PROGETTO DI UN IMPIANTO SOLARE AGRIVOLTAICO DENOMINATO "AGRIVOLTAICO PIANI GORGO_ PEZZA CHIARELLA" DA REALIZZARSI NEL COMUNE DI OPPIDO LUCANO (PZ) NELLE CONTRADE DI "PIANI GORGO" E DI "PEZZA CHIARELLA" E DELLE RELATIVE OPERE DI CONNESSIONE CON POTENZA PARI A 16.883,10 kW_p (15.600,00 kW IN IMMISSIONE) INTEGRATO CON TECNOLOGIA STORAGE.

CONTRODEDUZIONI AL PARERE DEL MINISTERO DELLA TRANSIZIONE ECOLOGICA
COMMISSIONE TECNICA PNRR-PNIEC n.1792 del 22.03.2022

livello prog.	GOAL	tipo doc.	N° elaborato	N° foglio	NOME FILE	DATA	SCALA
PD					OP1314_C002.d.0	29.04.2022

Figura 13_ Schema sesto di impianto Pezza Chiarella

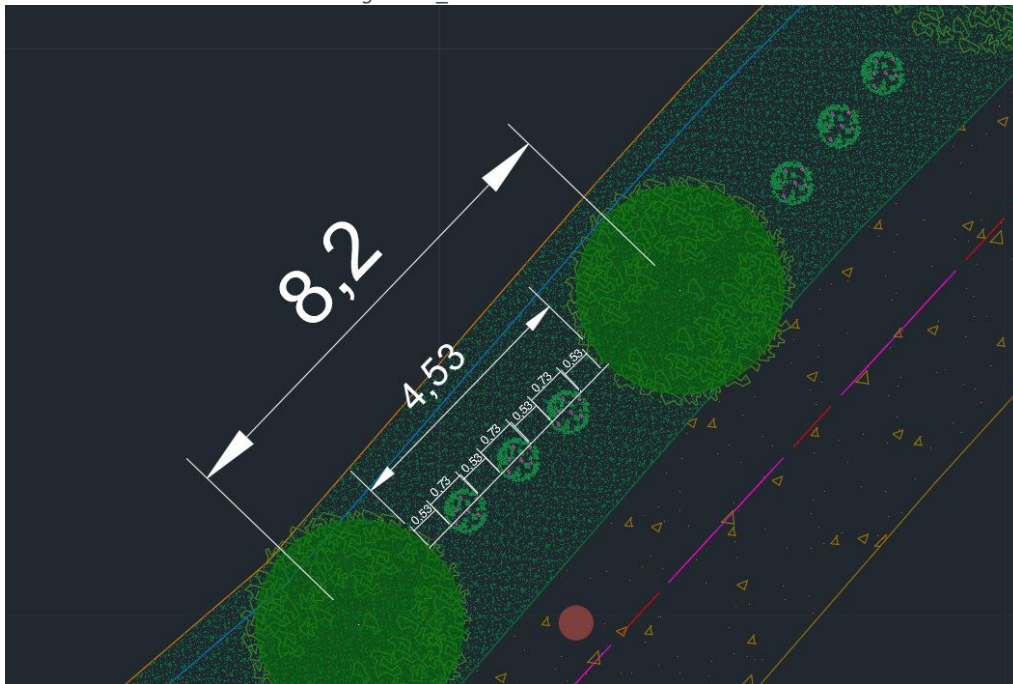
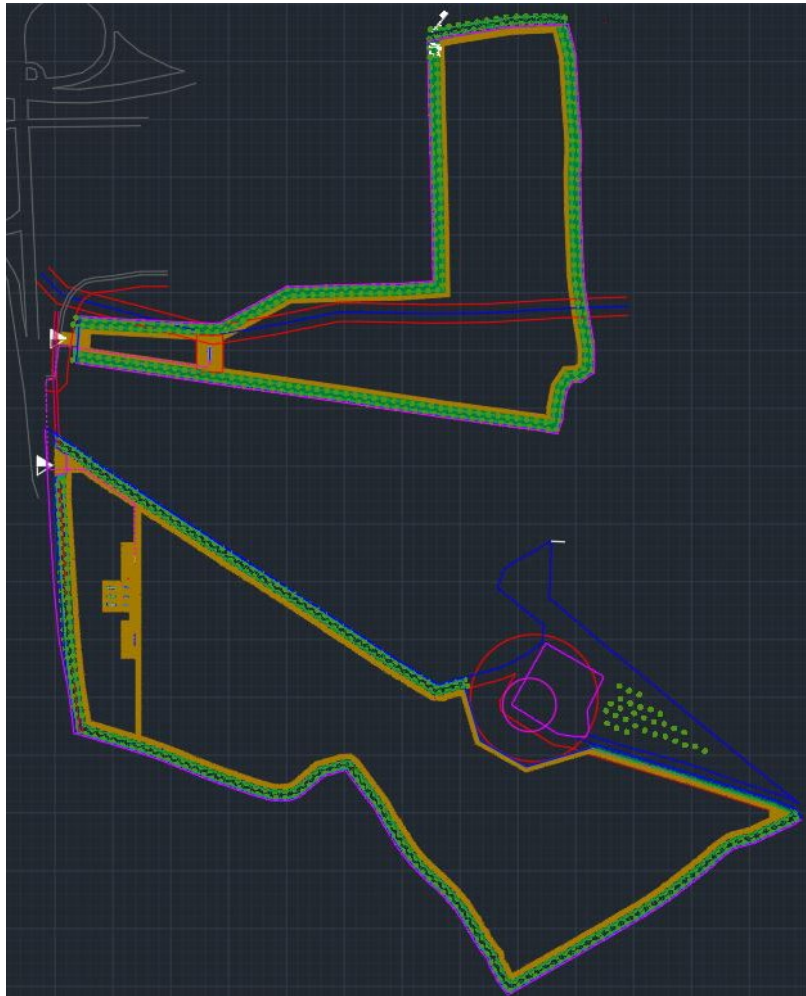
1.2.3. integrare la relazione pedoagronomica in merito alla realizzazione di un oliveto biologico intensivo sulla fascia perimetrale fornendo per ciascuna delle due aree maggiori dettagli e dati quantitativi su: numero di esemplari e specie di ulivi che si intendono piantumare, loro esatta collocazione e produzione olearia attesa;

In riferimento a quanto richiesto, si afferma che verranno collocati nella fascia perimetrale numero 1.120 esemplari di ulivo della varietà FS17, resistente alla *Xylella fastidiosa*, prevedendo un rendimento di circa 100 quintali di olio per ettaro.

Per la posizione degli alberi lungo la fascia arborea e per indicazioni sulla disposizione e sul sesto di questi, si rimanda ai dettagli di cui sotto:

Figura 17 – Estratto mitigazione perimetrale

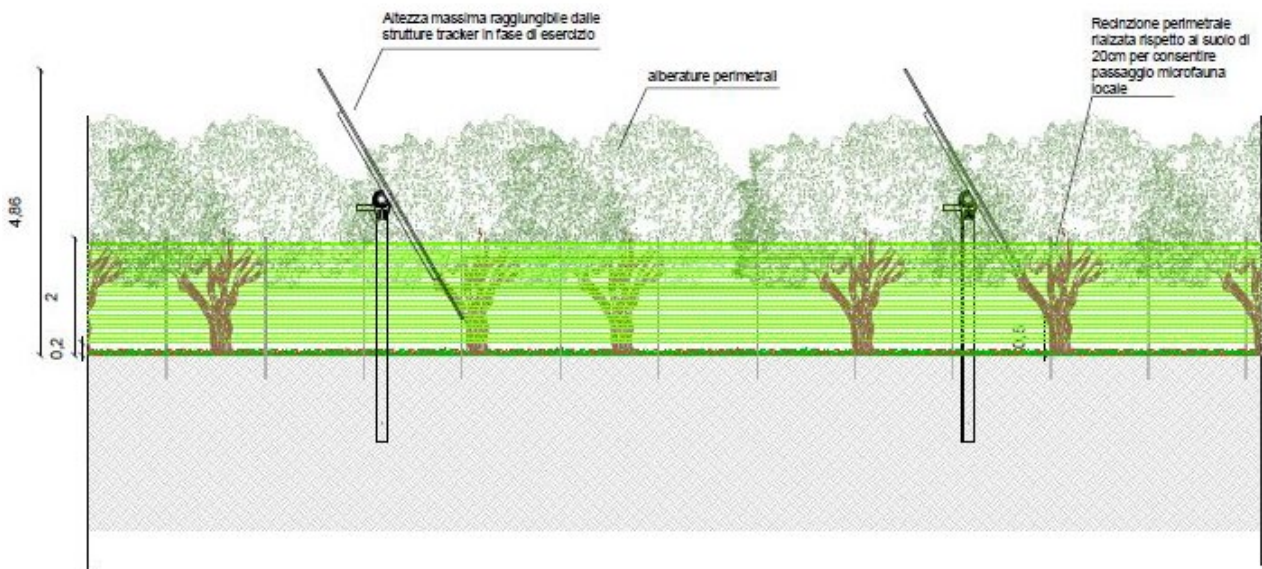
3.1.a. specificare per la siepe perimetrale: l'ampiezza, le specie vegetali utilizzate, le modalità di irrigazione, di concimazione e l'eventuale uso di prodotti fitosanitari;

Al fine di mitigare l'impatto paesaggistico, anche sulla base delle vigenti normative, è prevista la realizzazione di una fascia arborea di ulivo lungo tutto il perimetro del sito dell'impianto fotovoltaico.

Lungo le fasce perimetrali interne, non prossime alle strade, il progetto prevede l'impianto di piante officinali.

Per una visualizzazione grafica si allega uno stralcio estratto dalla tavola OP1314_A12.c.2_Particolare_recinzione.

Figura 18_ Schema sesto di impianto Pezza Chiarella

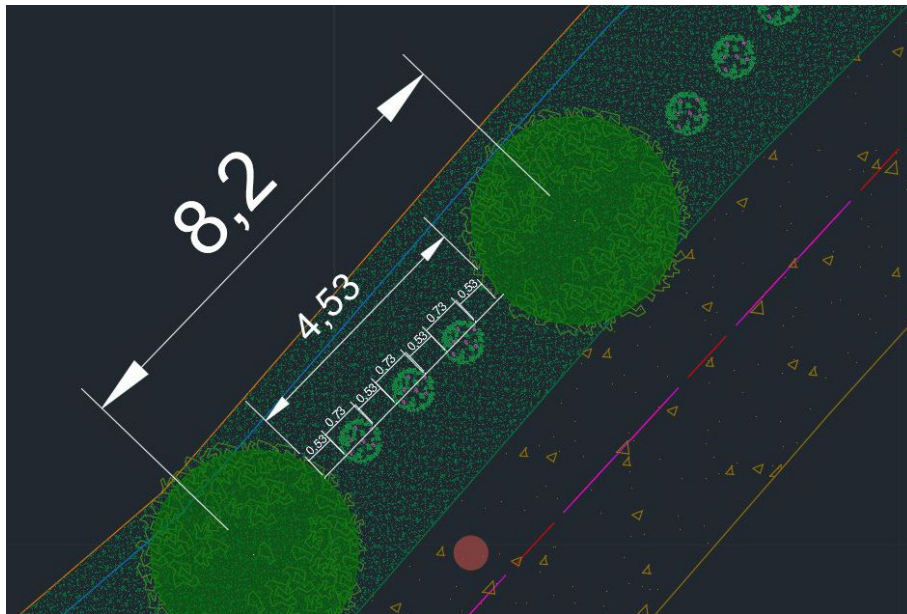
3.1.b. specificare per ognuna delle due aree i filari di olivi e di alberi da frutto, la specie e la quantità di esemplari che si intendono piantumare, le modalità di irrigazione e di concimazione e l'eventuale uso di prodotti fitofarmaci;

Nel lotto Piani Gorgo saranno pertanto adottate le seguenti misure di mitigazione:

- Realizzazione di erbaio permanente per una superficie totale di 14 ettari;
- Messa a dimora di 2466 piante di rosmarino (*Rosmarinus officinalis*) nella fascia di mitigazione perimetrale;
- Messa a dimora di 854 alberi di ulivo (*Olea europaea*) nella fascia di mitigazione perimetrale;
- Inserimento di cataste di legno morto e/o log pyramid utili come appostamento per l'avifauna e da riparo per la piccola fauna e quella strisciante.

Nel lotto Pezza Chiarella saranno pertanto adottate le seguenti misure di mitigazione:

- Realizzazione di erbaio permanente per una superficie totale di 10 ettari;
- Messa a dimora di 734 piante di rosmarino (*Rosmarinus officinalis*) nella fascia di mitigazione perimetrale;
- Messa a dimora di 266 alberi di ulivo (*Olea europaea*) nella fascia di mitigazione perimetrale;
- Inserimento di cataste di legno morto e/o log pyramid utili come appostamento per l'avifauna e da riparo per la piccola fauna e quella strisciante;
- Messa a dimora di 111 arbusti quali *acer campestre*, *crataegus monogyna*, *rosa canina*, *laurus nobilis*, *spartium junceum*, *ligustrum vulgare*, *sorbus aucuparia* e *prunus spinosa*.

Figura 20_ Analisi degli impianti FER in autorizzazione

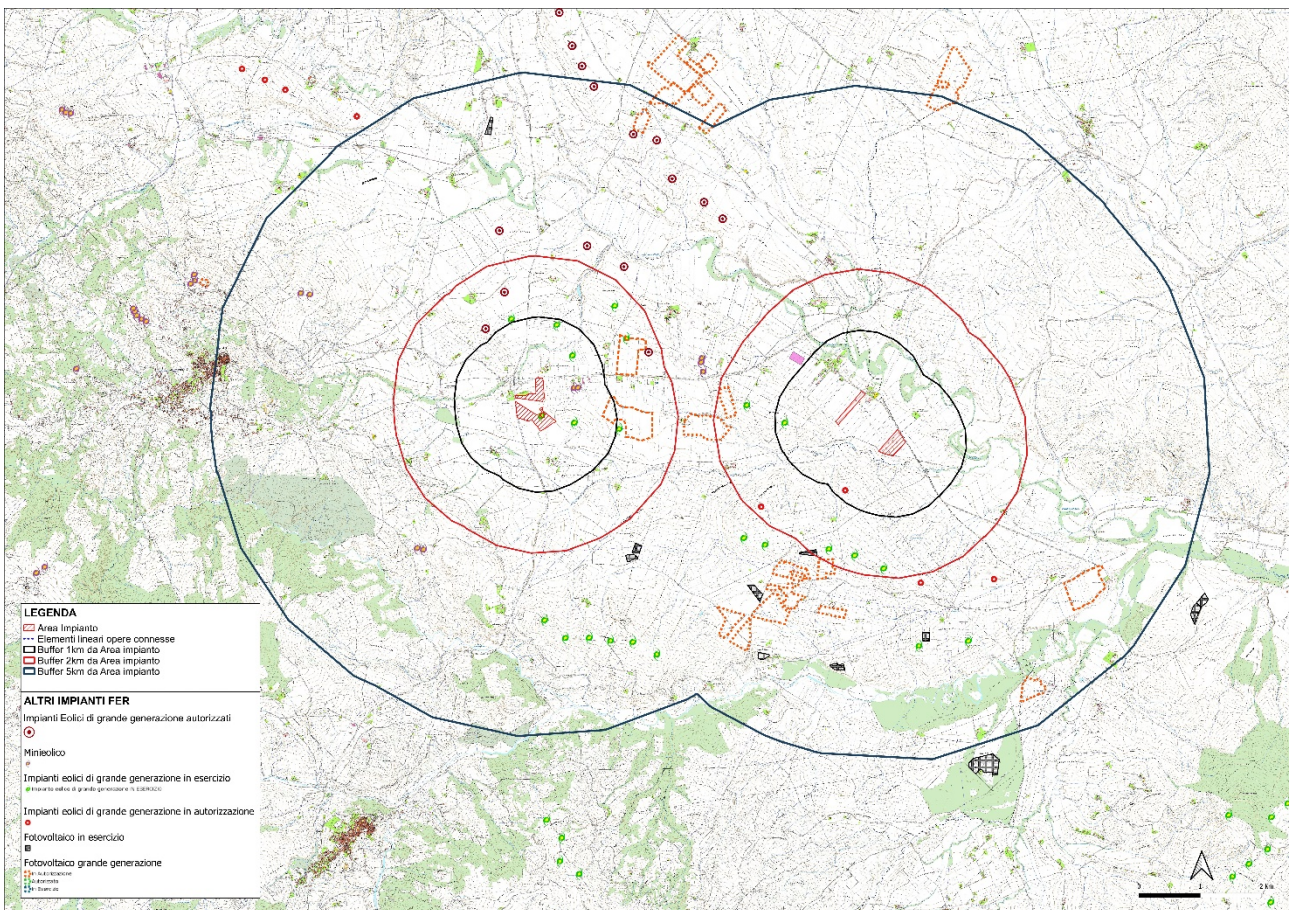
4.a. fornire un documento aggiornato che descriva il possibile effetto cumulativo con altri progetti realizzati, progetti provvisti di titolo di compatibilità ambientale e progetti per i quali i lavori di realizzazione siano già iniziati; in particolare si chiede di aggiornare la situazione allo stato attuale in ragione del progressivo incremento della presenza di impianti fotovoltaici sul territorio, peraltro in combinazione con impianti eolici.

In riferimento a quanto richiesto, in sede di presentazione dell'istanza di attivazione della procedura di VIA, è stato prodotto l'elaborato OP1314_A12.d.2a_Cumulo_impianti_FER in cui viene indicata la presenza di ulteriori iniziative in materia di fonti energetiche rinnovabili le cui procedure risultano dagli avvisi al pubblico presenti sul portale Ambiente di cui si fornisce uno stralcio.

Alla data attuale, non risulta evidenza di ulteriori iniziative di progetti realizzati, progetti provvisti di titolo di compatibilità ambientale e progetti per i quali i lavori di realizzazione siano già iniziati.

Figura 21_ Analisi degli indici di intervisibilità

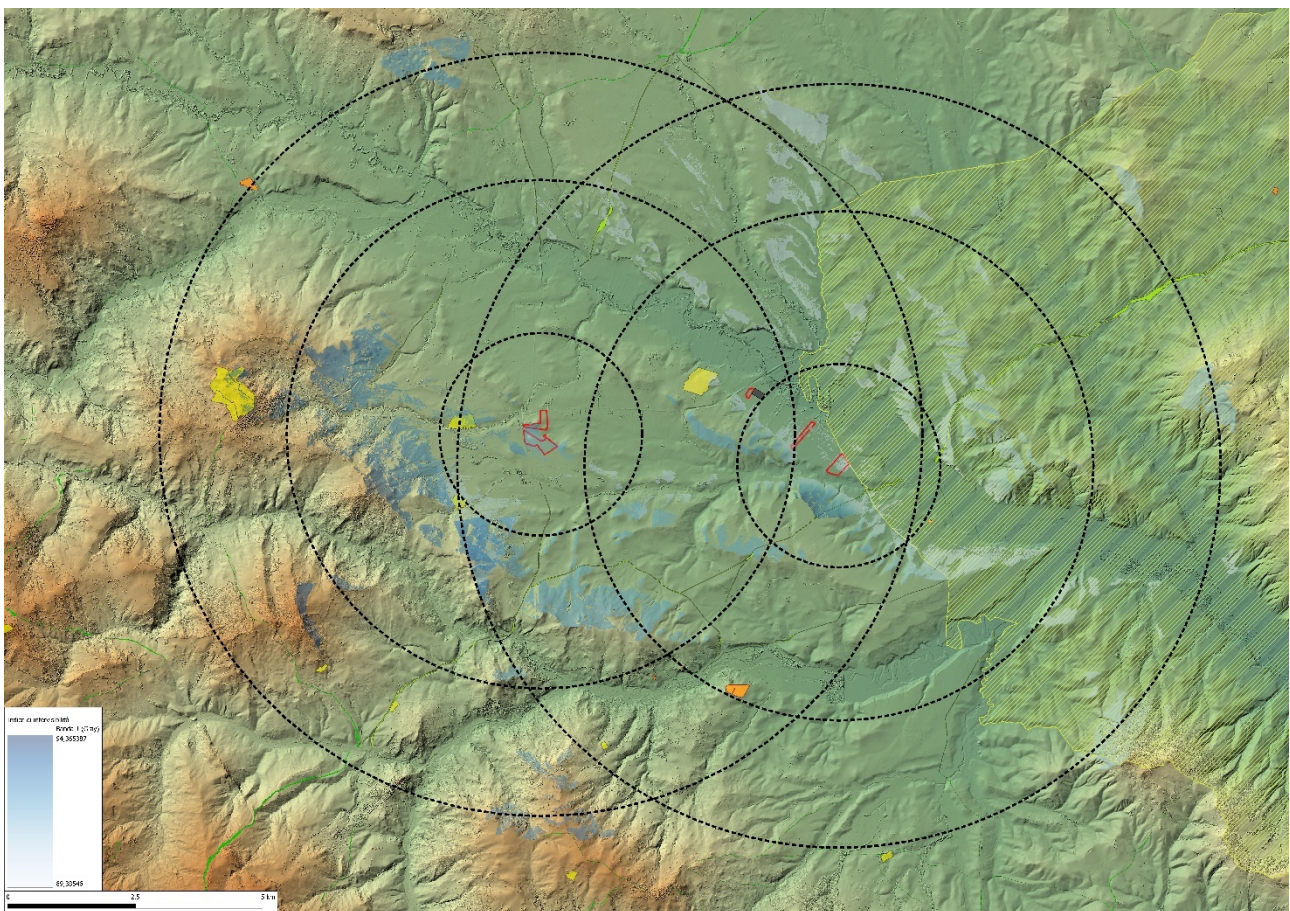
4.c. si chiede di fornire uno studio di intervisibilità secondo le principali prospettive da cui l'impianto e le opere di connessione fuori terra sono visibili;

In riferimento a quanto richiesto si è prodotto un elaborato contenente rappresentazioni renderizzate dell'impianto, inserite digitalmente su numerosi punti di inquadramento del progetto, mettendo a confronto le viste *ante operam* e *post operam*. Tale elaborato è identificato come OP1314_I001d.02_Fotoinserimenti.

Dalle indagini effettuate in ambiente Gis si è prodotto l'elaborato in basso, in cui si riporta con un gradiente che va dal bianco al blu (il gradiente rappresenta in bianco la minore visibilità ed in blu la maggiore) indicando l'indice di intervisibilità dei lotti di impianto rispetto ai punti di interesse riportati in giallo. Sono inoltre segnati in tratteggio i raggi distanti 2,5km, 5km, 7,5km dall'impianto.
